H - A ロケットの打上げ前段階における
技術評価について（報告）

平成 1 2 年 1 2 月 2 0 日

宇宙開発委員会技術評価部会

H - A ロケットの打上げ前段階における技術評価について（報告）

図 - 2 LE - 7 Aエンジン

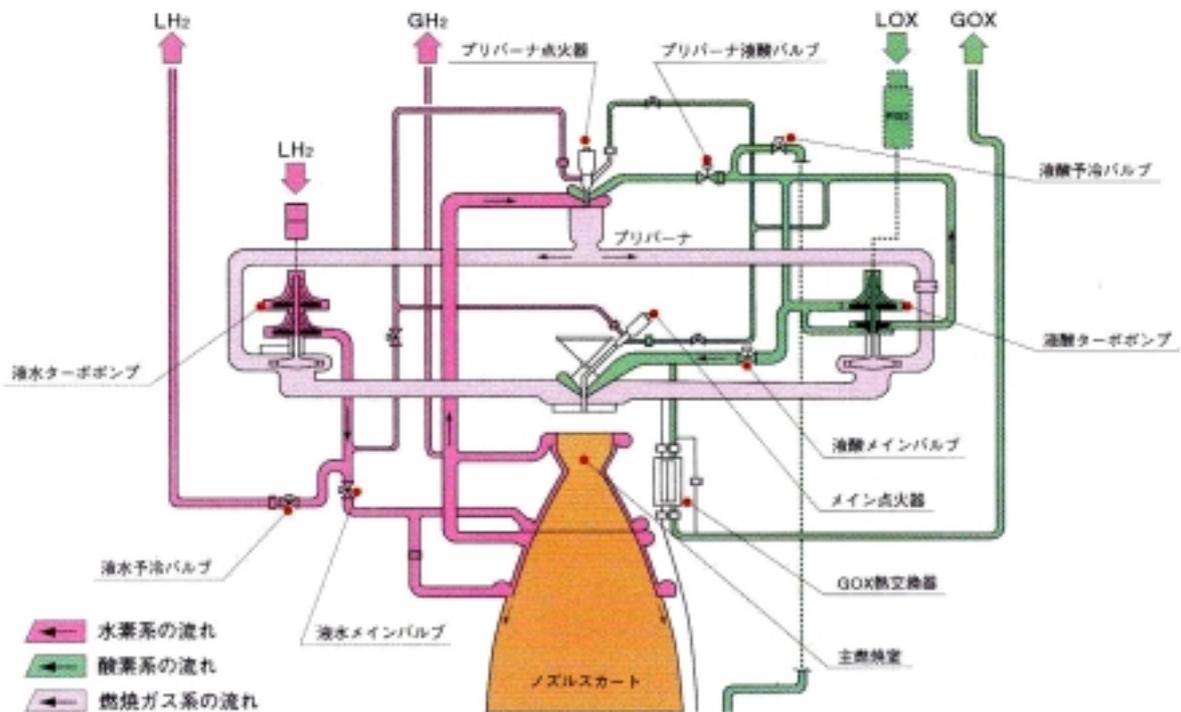
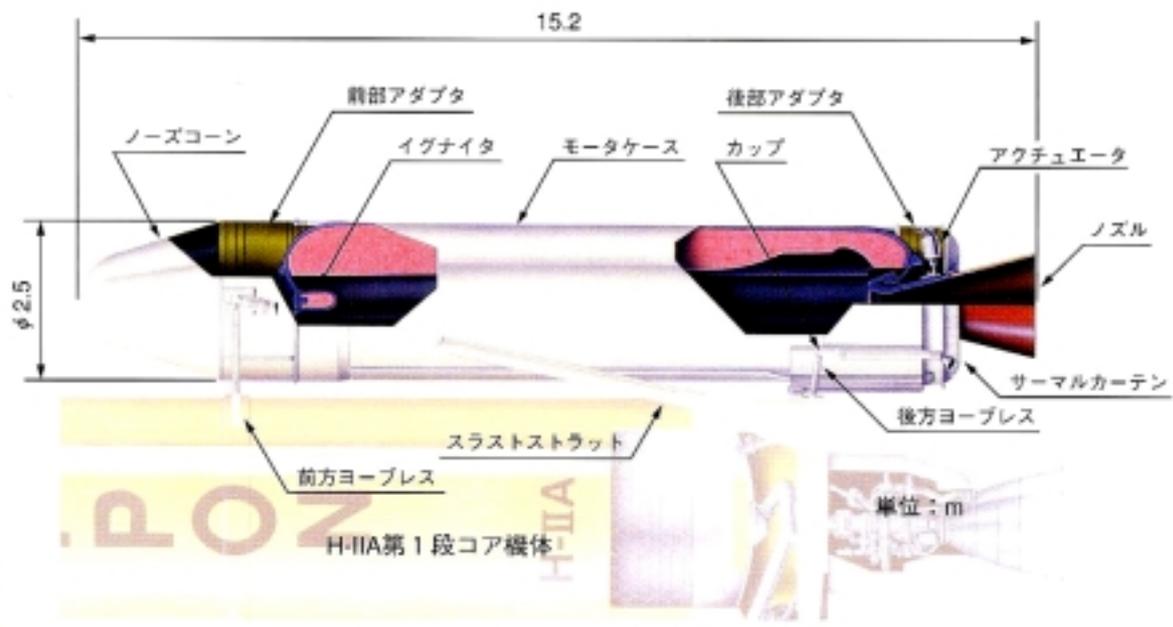
技術評価部会は、専門家会合からの報告を受けて、平成12年9月27日に、本部会としての中間報告をとりまとめた。（中間報告の要旨については別紙参照）これを踏まえて、宇宙開発事業団においては、LE - 7Aエンジン（図 - 2）の液体水素ターボポンプにおけるインデューサの設計変更などに関する検討に速やかに着手されたとの報告を受けており、今後とも適切な対応がとられることを期待している。

こうした試験の結果、液体水素ターボポンプのインデューサ（注 1）においては、H - ロケット 8 号機打上げ失敗の原因と類似の異常な流体现象が確認されたことから、インデューサの設計変更及早急に着手することを助言する。

また、液体酸素ターボポンプにおいて、旋回キャビテーション（注 2）に起因する振動が見られることから、インデューサの設計変更に着手することを助言する。

図 - 3 SRB - A

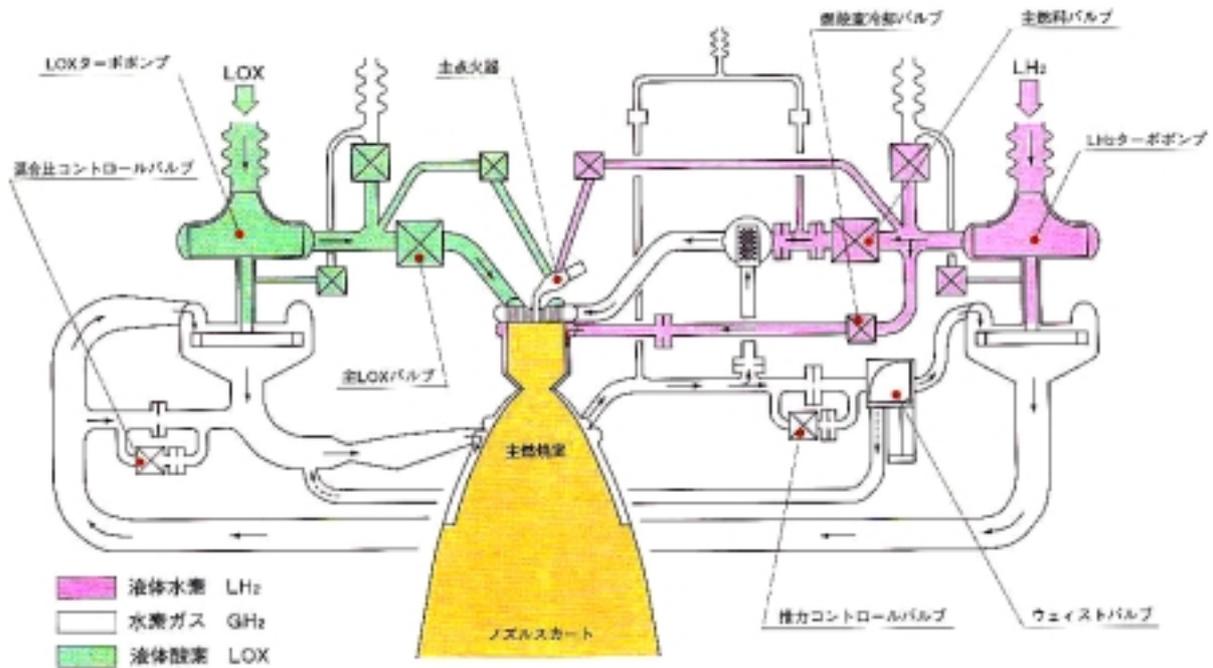
- 1 . ロケットシステムの信頼性向上のためには、設計段階から、従来のノンパラメトリックな方法に併せて、FMEA（Failure Modes and Effects Analyses）に基づくパラメトリックな手法を用いていくことが有効である。この方法の採用により、今後のロケットシステムの開発において不可欠となる信頼性の向上と、そのためのコストの低減という相反する2つの目的を両立させることが可能になると期待できる。
- 2 . 宇宙開発事業団においては、試験時に得られたデータを基にして、故障分析に必要となるデータベースの構築、定量的な解析方法（シミュレーションプログラムを含む）の開発等に、積極的に取り組んでいくことを助言する。
- 3 . さらに、故障解析に必要となるデータベースの構築のためには、実機の回収によるデータの確認が有効であることから、ロケットの打上げ時に生じた故障や不具合の事例の取得・蓄積のため、SRB - A（図 - 3）やLE - 7Aエンジンの回収について、その方法を含めて、検討しておくことを助言する。
